國立宜蘭大學校園規劃委員會 104 學年第 1 次會議 決議案執行情形追蹤表

連昇工程技術顧問有限公司 函

主旨：有關新設 M1、M2 配電站配置選址說明，敬請 鑑核。

主旨：為『高壓M1及M2配電站移設工程』-M1及M2配電站是否仍維持遷移至教稽大樓乙案，謹簽請 核示。

修正 REVISION	日期 DATE	說明 DESCRIPTION	核准 APPROVED BY	繪圖 DRAWN BY	設計 DESIGNED BY	比例尺 SCALE	日期 DATE	核准 APPROVED BY	連昇工程技術顧問有限公司 ADVANCE ENGINEERING CONSULTANTS CO., LTD	國立宜蘭大學 本校「高壓M1、M2配電站移設工程」案 原規劃校區新設高壓管線平面配置圖	圖號 DRAWING NO. AE-01	張數 SHEET NO. 1 / 2
					趙科	104.11.26

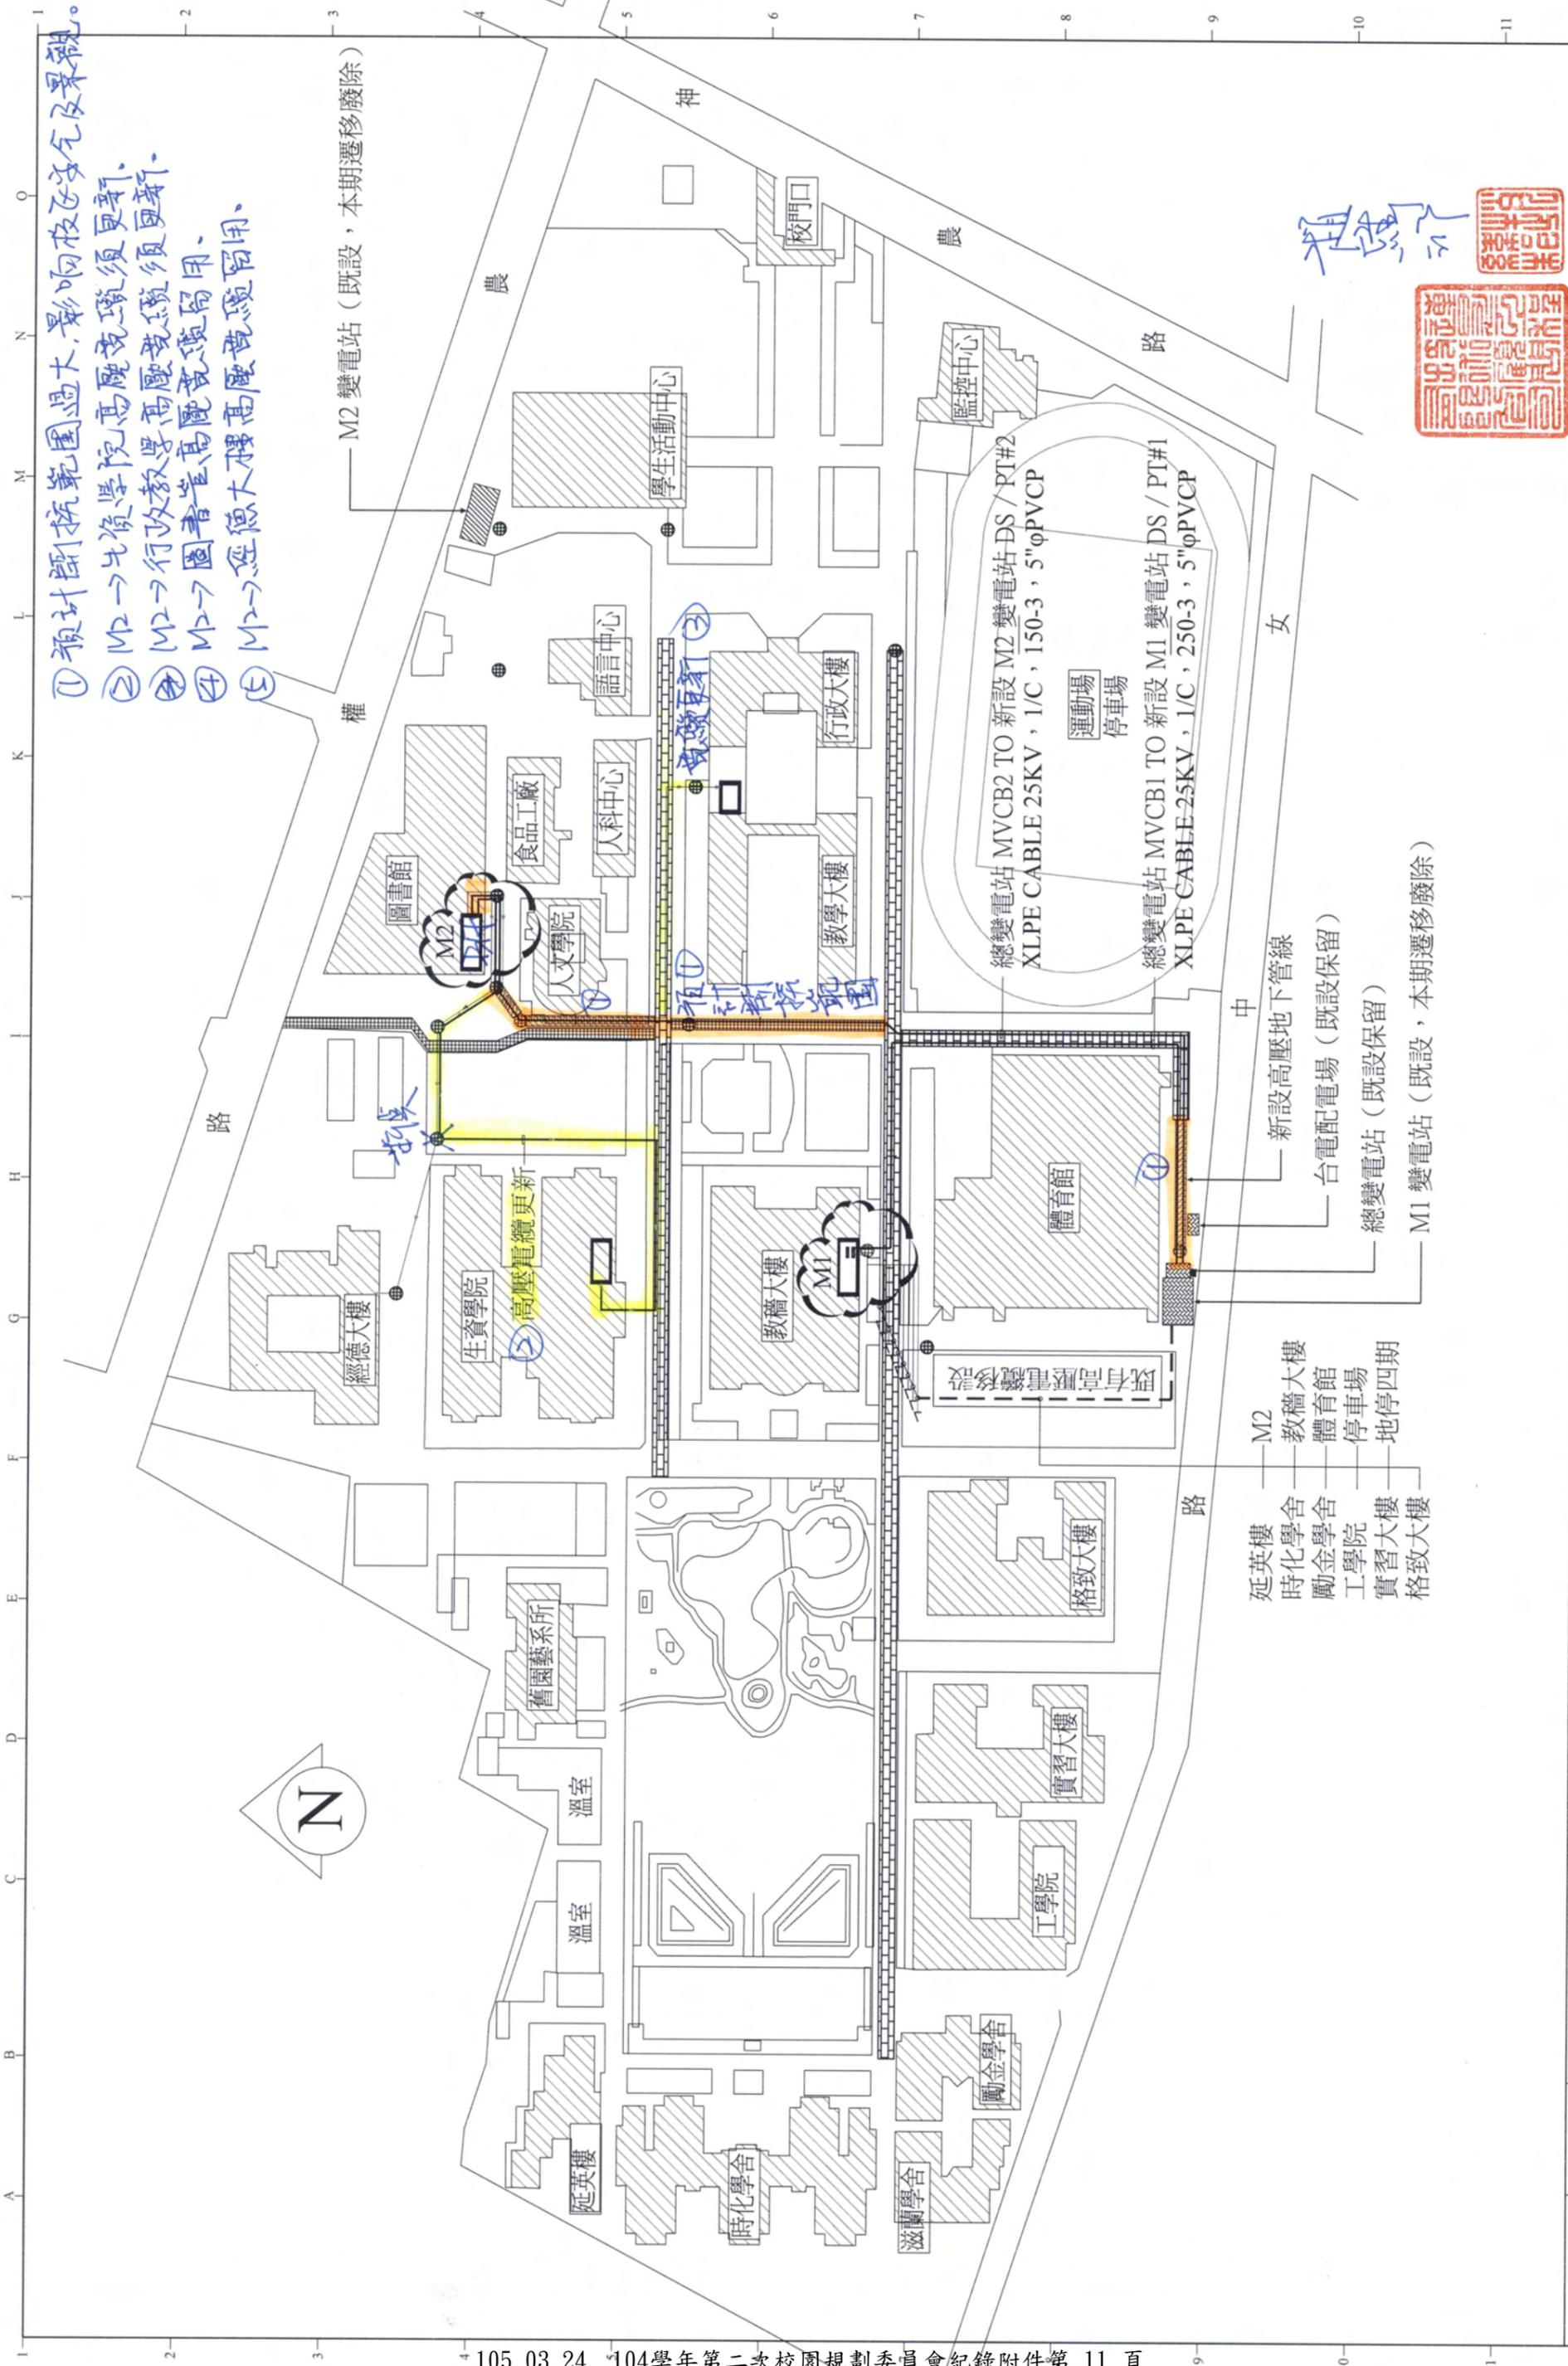
- 一、考量校區既設高壓供電系統架構及現場勘查結果。
- 二、原規劃 M2 配電站預定設置於圖書館地下一樓。經查圖書館既設高壓變電站設置於地上七樓：(詳圖：AE-01)
 - 1、新設及既設變電站於既設空間內無法整合。
 - 2、設置於地下一樓內，有部份樓地板面積須變更建物使用用途。
 - 3、新設及移設之高壓管線，開挖面積及範圍較大。
- 三、教稽大樓設置位於校區之中心點位置。若能將新設之 M2 配電站設置於教稽大樓地下一樓空調機房內：(詳圖：AE-02)
 - 1、M1、M2 配電站皆整合於同一棟樓，高壓供電網路成中心點放射狀網路。
 - 2、原空間為機房之規劃，無變更建物使用用途之虞。
 - 3、新設及移設之高壓管線，距離 A、B 管廊較近，開挖面積及範圍較小。
- 四、綜上所述，本計劃預定將新設之 M1、M2 配電站統一配置於教稽大樓地下一樓南北二側 (詳附件圖說)。

- ① 預計斷路抗範圍過大，影響校區安全及景觀。
- ② M2 → 七賢學院高壓電纜須更新。
- ③ M2 → 行政教學高壓電纜須更新。
- ④ M2 → 圖書館高壓電纜須更新。
- ⑤ M2 → 慈德大樓高壓電纜須更新。

圖號 DRAWING NO. AE-02
 張號 SHEET NO. 2 / 2

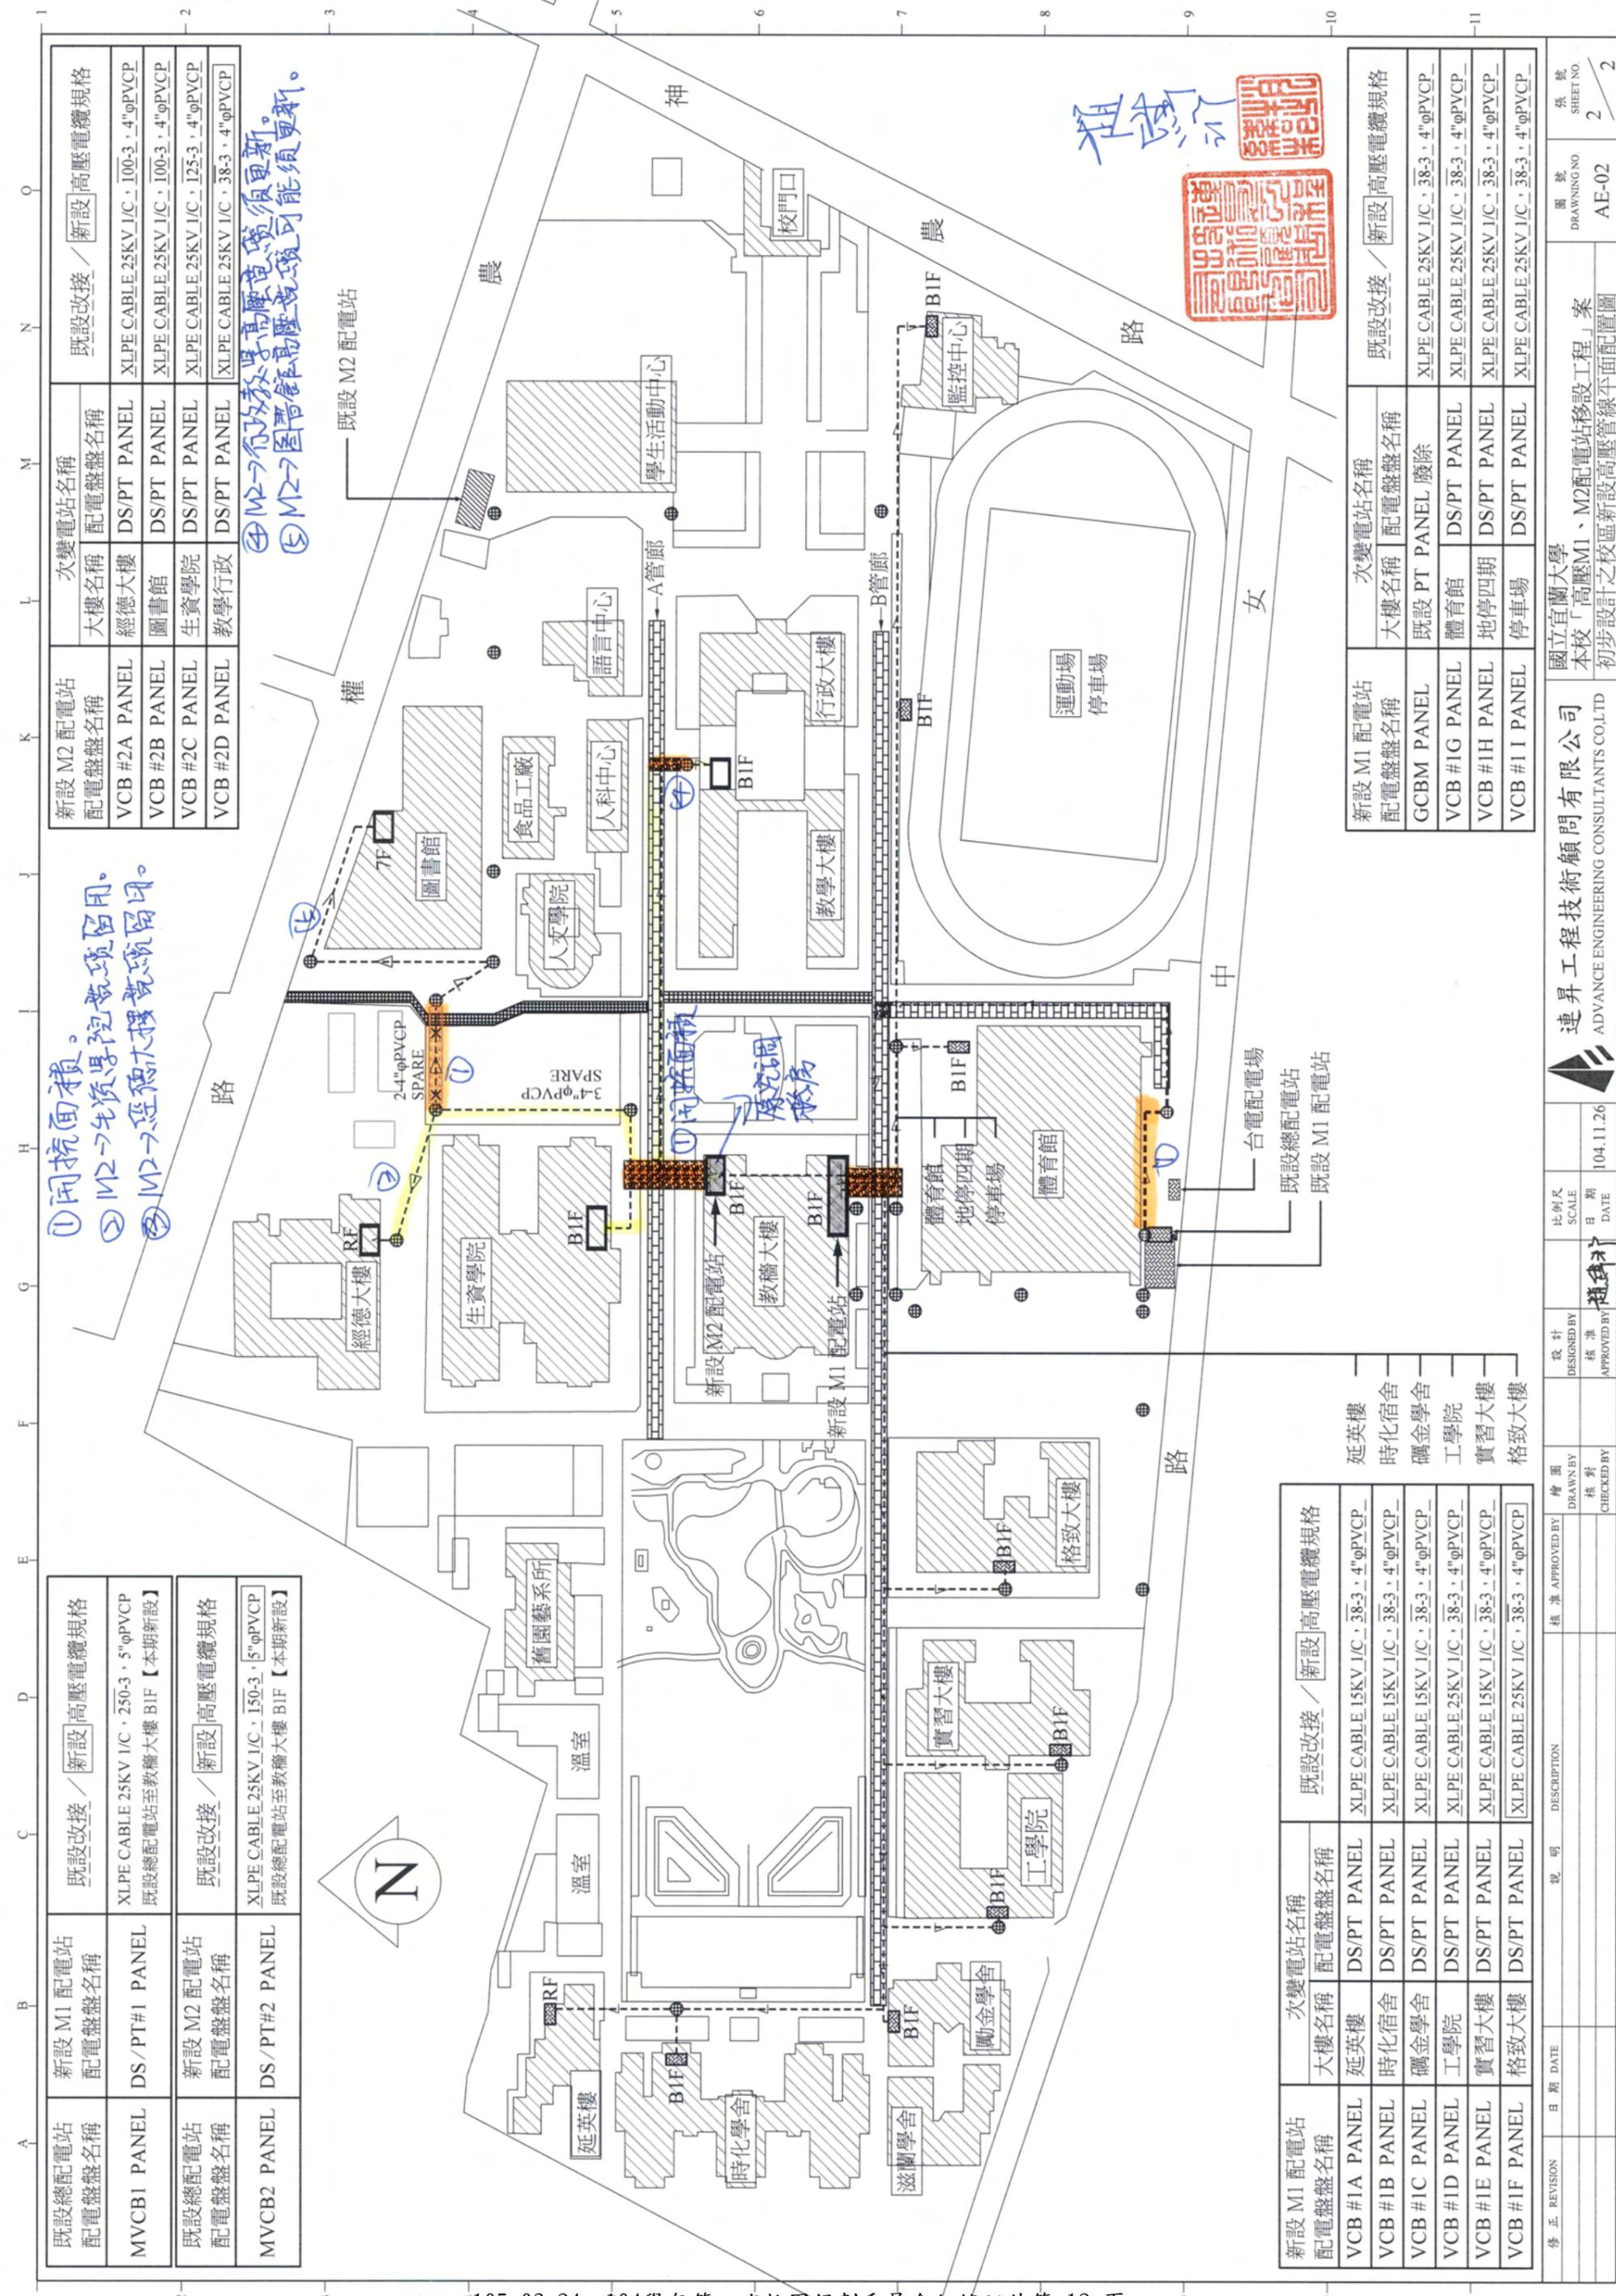
① 開抗面積。
 ② M2 → 先從學院校區留用。
 ③ M2 → 延德大樓校區留用。

④ M2 → 行政教學區高壓電纜須更新。
 ⑤ M2 → 圖書館高壓電纜可能須更新。
